BOLLETTINO - BULLETIN

TECNICO • TECHNICAL	●	GRUPPO • GROUP	6
RICAMBI • SPARE PARTS	●	NR • NO	076 Rev. 01
INFORMAZIONI • INFORMATION		DATA • DATE	11-10

MODELS: Earth auger TR 1585 R

SUBJECT: Single flute bits, extension.

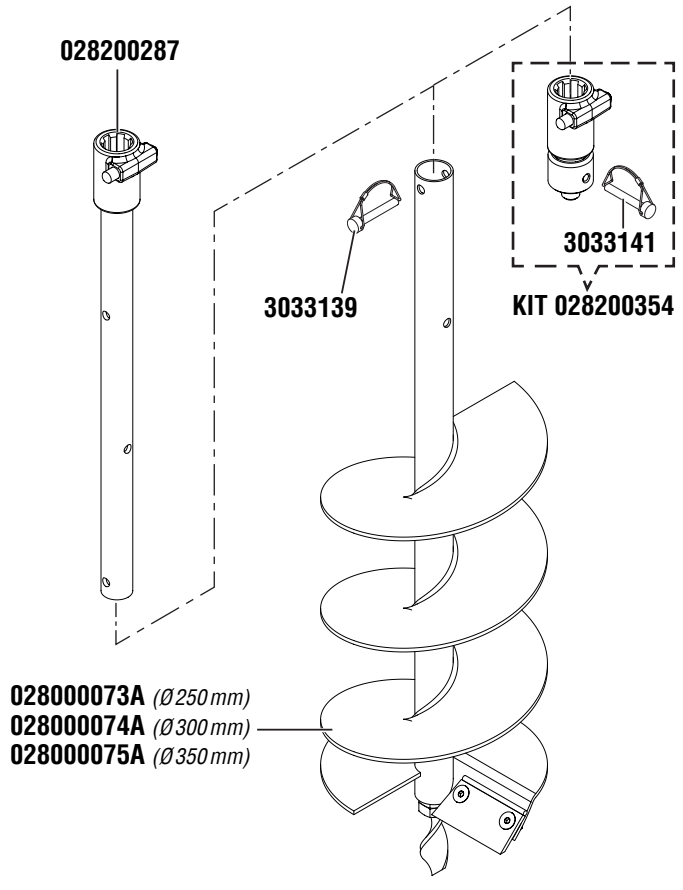
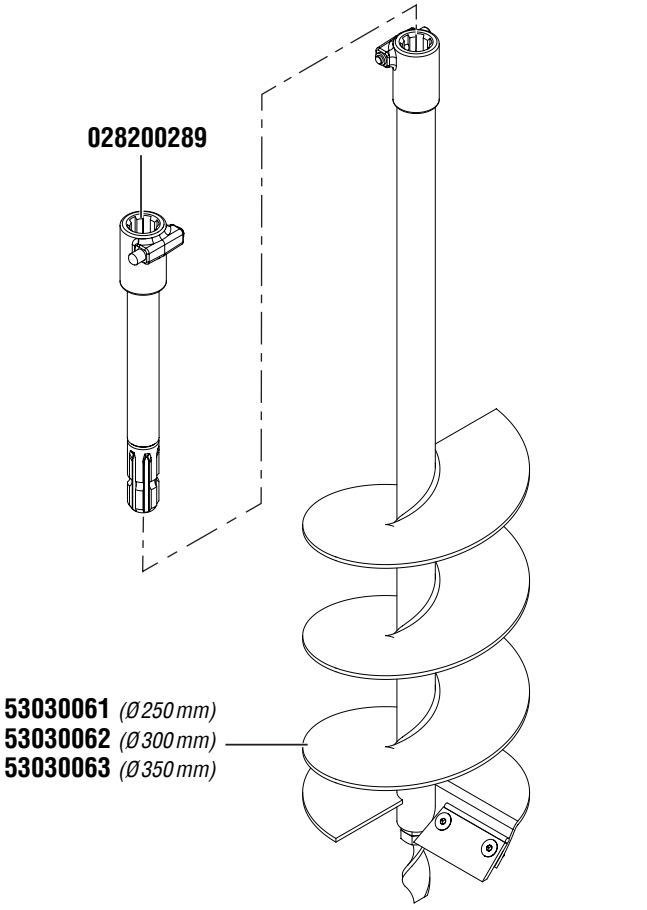
DESCRIPTION: Product improvement. Modified bits and extension at attachment point to improve strength. Removed locking pin PN 3033139

INTERCHANGEABILITY: No, bits and extensions pre and post modification have to be matched.

NOTES: The new bits can be applied directly to the auger without using the kit PN 028200354
